**AVIS RELATIF À LA PROTECTION
CONTRE LES EVENTUELS EFFETS NOCIFS ET NUISANCES
PROVOQUÉS PAR LES RAYONNEMENTS NON IONISANTS
GÉNÉRÉS PAR DES ANTENNES ÉMETTRICES STATIONNAIRES**

Commune : SENEFFE - Exploitant : PROXIMUS

Référence exploitant : 64SNE_01

Rapport n° 3049 / 2023

Figure 2 : Vue en plan des installations d'antennes dans un rayon de 300 mètres autour de l'installation faisant l'objet de la demande d'avis

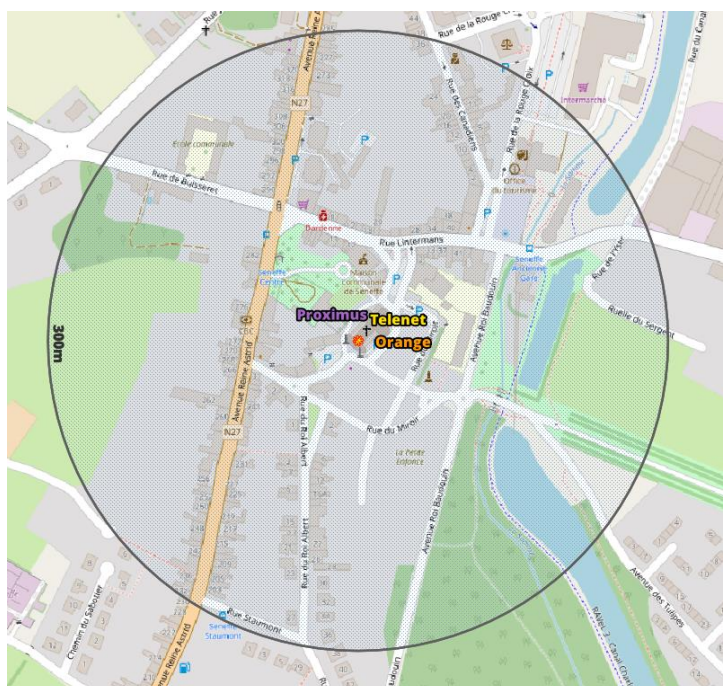
Compte tenu du nombre d'installations localisées dans la figure 2, il apparaît que l'intensité du rayonnement électromagnétique généré, dans les lieux de séjour situés à proximité de l'installation référencée dans le paragraphe 2, par l'ensemble des antennes émettrices stationnaires de l'ensemble des exploitants du même site d'antennes émettrices stationnaires respecte la limite fixée à l'article 4, § 2 du décret.
